# AVIS SUR L'INTEGRATION DU SAGE DE L'YERRES DANS LES DOCUMENTS D'URBANISME

PLU de Liverdy-en-Brie

### **Eau potable**

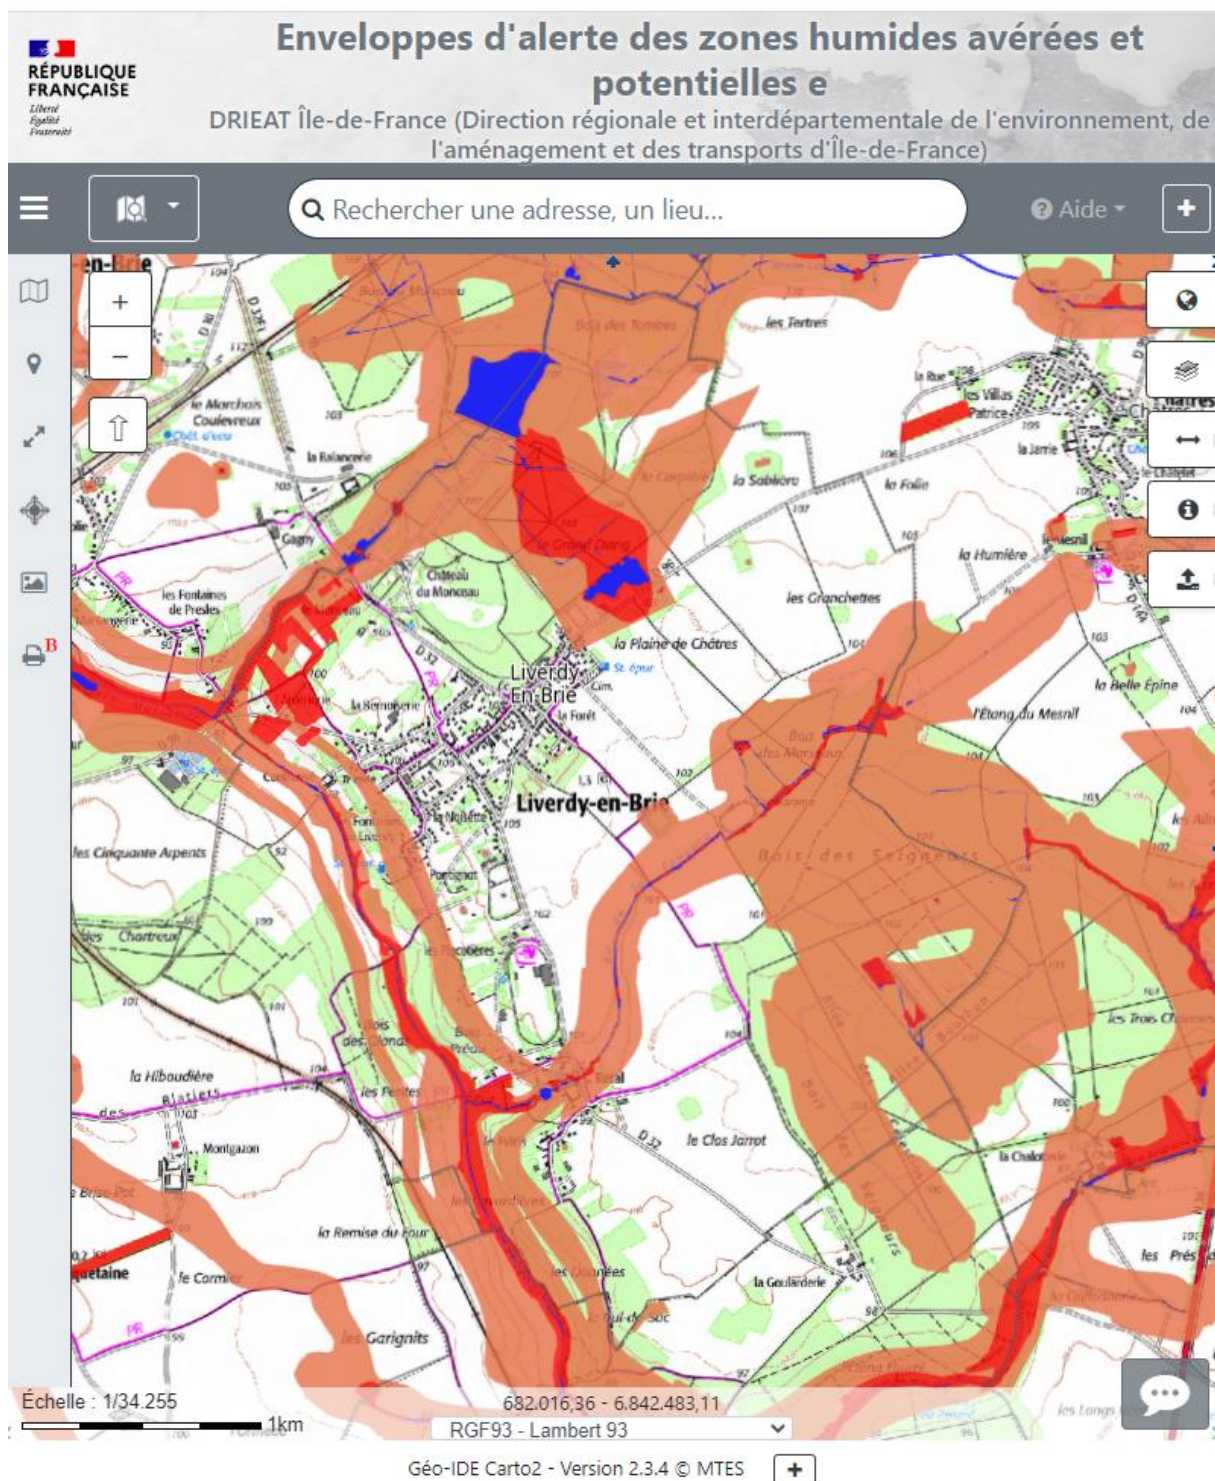
Concernant la protection des captages d'alimentation en eau potable, comme mentionné dans les remarques sur le rapport de présentation, une partie de la commune se situe dans le Périmètre de Protection Eloigné du Captage d'alimentation en eau potable « 077\_E\_0192 ». Il serait intéressant de mettre en place un zonage de protection pour cette zone, avec des règles adaptées (par exemple : pâturage ou règles spécifiques sur les intrants).

*Carte 1 : Enveloppes d'alerte des zones humides potentielles sur la commune de Liverdy-en-Brie, DRIEAT IdF, 2020*

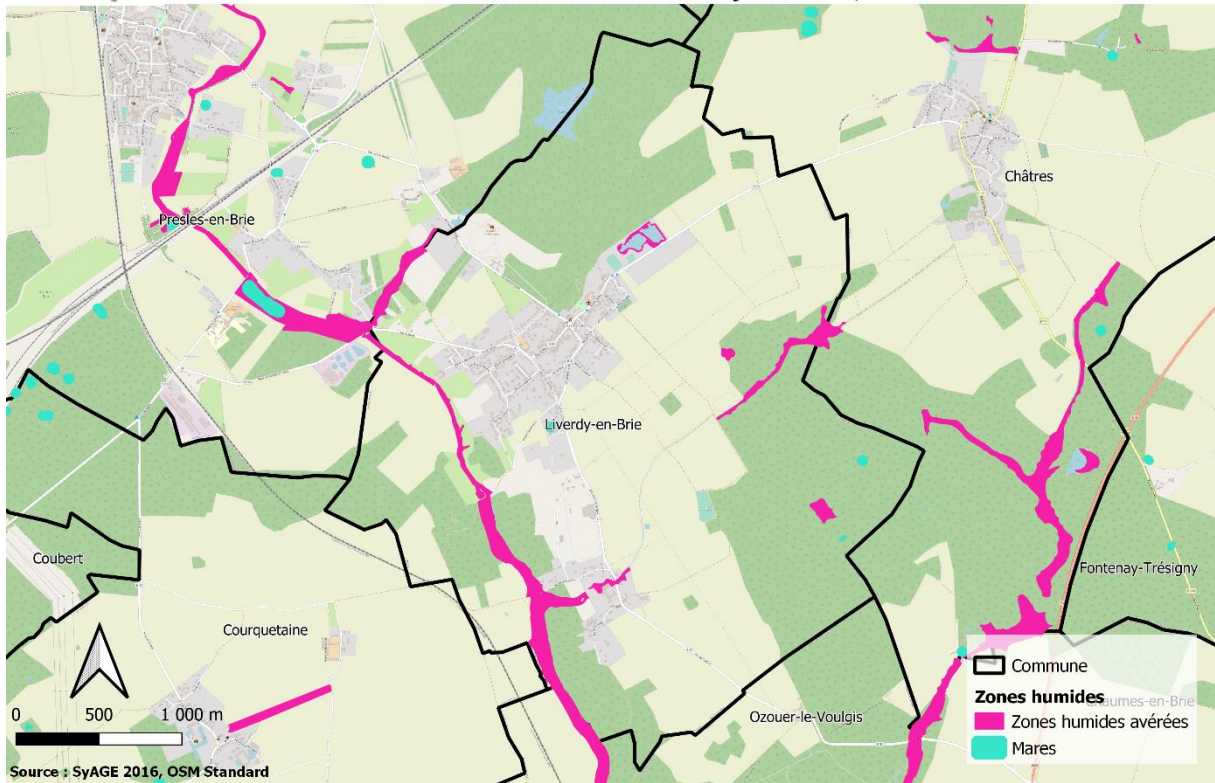
En revanche, **le document ne prend pas en compte la carte des enveloppes d'alertes zones humides en Ile de France de la DRIEAT mise à jour en 2020** (cf. *carte 1 en annexe*). Or, celle-ci identifie des zones humides avérées qui n'apparaissent pas dans la cartographie datant de 2010 et possède un classement différent de la cartographie de 2010.

Il conviendrait de prendre en compte les classe d'enveloppes d'alerte zones humides de la DRIEAT et l'inventaire zones humides du SAGE dans leur globalité.

Carte 3 : Vulnérabilité de la nappe de Champigny (source : AQUI'Brie)

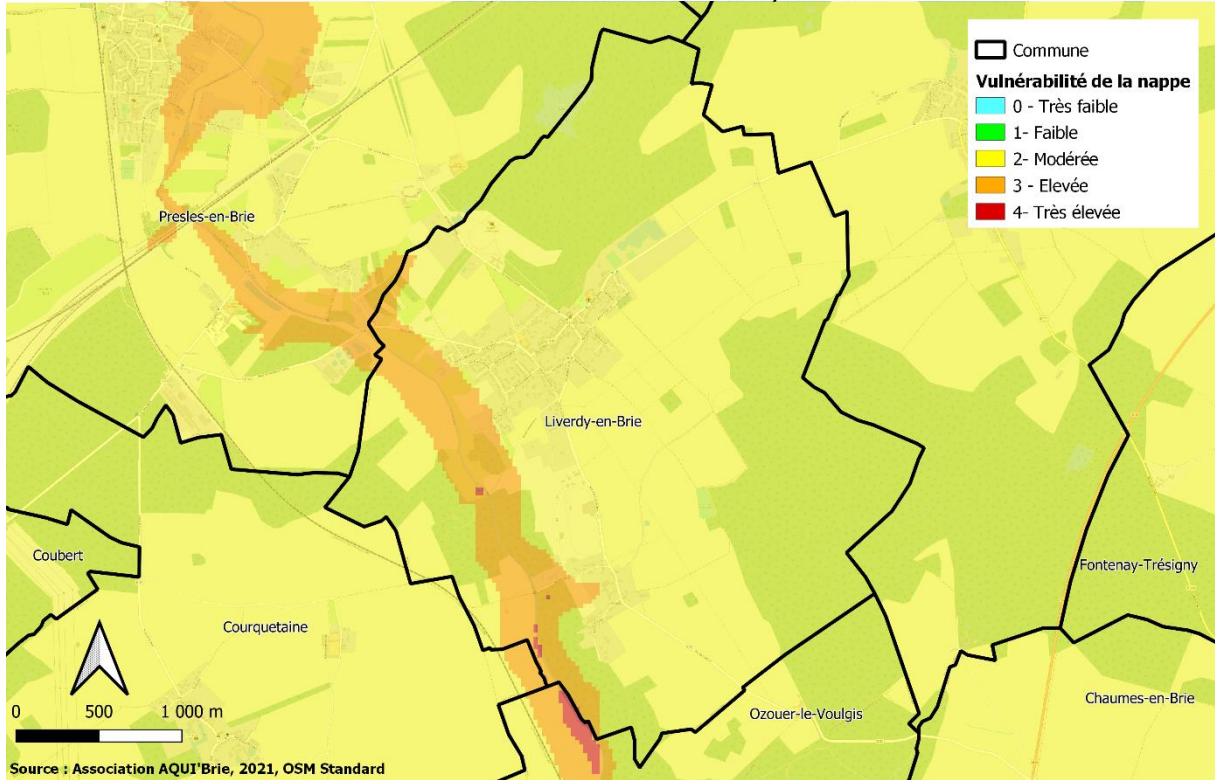
La vulnérabilité intrinsèque de la nappe de Champigny par rapport aux pollutions va de modérée à très élevée sur la commune de Liverdy-en-Brie (*cf. carte 3 en annexe*).

**Il convient de prendre en compte cet enjeu de protection de la nappe dans les documents du PLU, et de prendre des dispositions dans les zones d'aléa élevé à très élevé, ainsi que dans les zones de gouffres pour préserver la nappe de toute pollution. Il peut s'agir notamment de protéger les zones de gouffres dans le plan de zonage.**

Carte 4 : Localisation des gouffres identifiés sur la commune de Liverdy-en-Brie (source : AQUI'Brie)

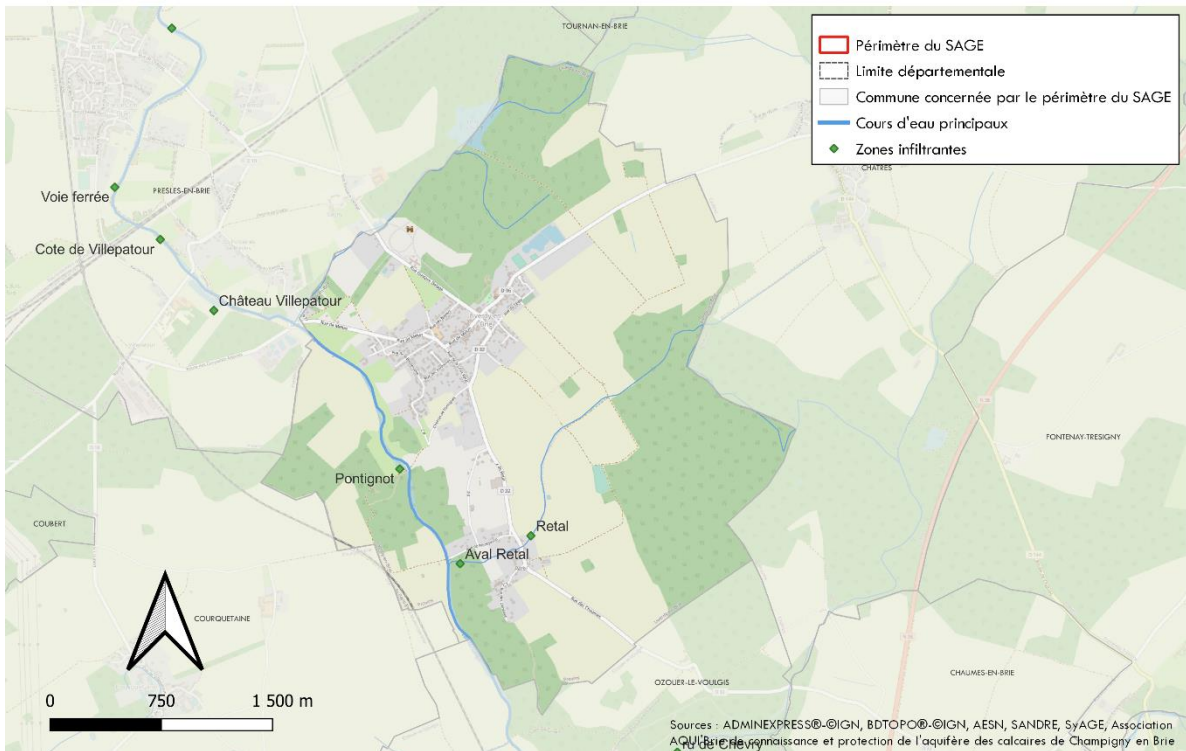
D'après les informations fournies par Aquil'Brie deux gouffres ont pu être recensés sur le bassin (*cf. carte n°4 en annexe*). Ces derniers infiltrent de l'eau dans la nappe.

- Le gouffre de Pontignot, sur la Marsange à hauteur de Liverdy en Brie, qui engouffre une partie des eaux, le débit d'infiltration mesuré était de 57 l/s (mesure à re-vérifier) ;
- Le gouffre en aval de Rétal, sur le ru de la Feneuse, à hauteur de Liverdy en Brie, qui infiltre environ 5 l/s.

**Comme indiqué précédemment, nous vous recommandons d'intégrer dans le PLU des dispositions et un zonage spécifique pour prévenir les risques de pollution de la nappe via les zones de gouffre de la commune.**

*Carte 5 : Gestion des eaux pluviales et des inondations sur le bassin versant de l'Yerres (source : Atlas cartographique de l'état des lieux du SAGE, 2020)*

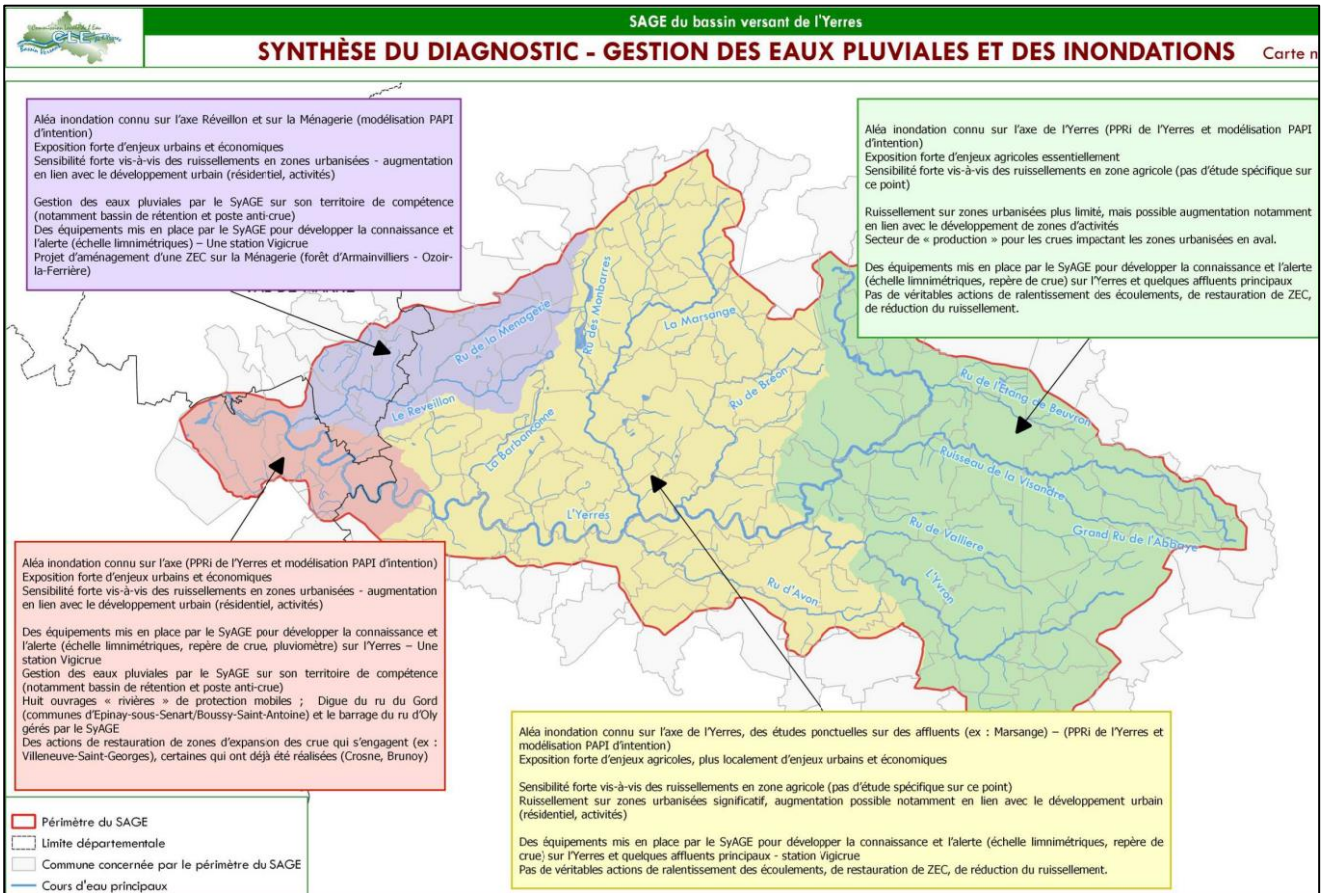
Le bassin versant de la Marsange sur lequel est située la commune de Liverdy-en-Brie, possède une sensibilité forte vis-à-vis des ruissellements agricoles (cf. carte n°5 en annexe).

Aussi, le SAGE recommande dans la préconisation 3.2.6 du PAGD de : **« Réduire le ruissellement sur les secteurs agricoles par la rétention et l'infiltration des eaux pluviales sur les zones agricoles soumises à un risque d'érosion par ruissellement, par la mise en place de couverts herbacés, mares, fossés, plantation de haies perpendiculairement à la pente des terrains, techniques culturales simplifiées, sens de travail du labour perpendiculaire à la pente. (...) Il est encouragé d'entretenir et restaurer les éléments fixes du paysage : mares, fossés, haies, bosquets. De nouveaux éléments tels que des mares pourront également être mis en place pour retenir l'eau sur la pente, sous réserve d'autorisation. »**
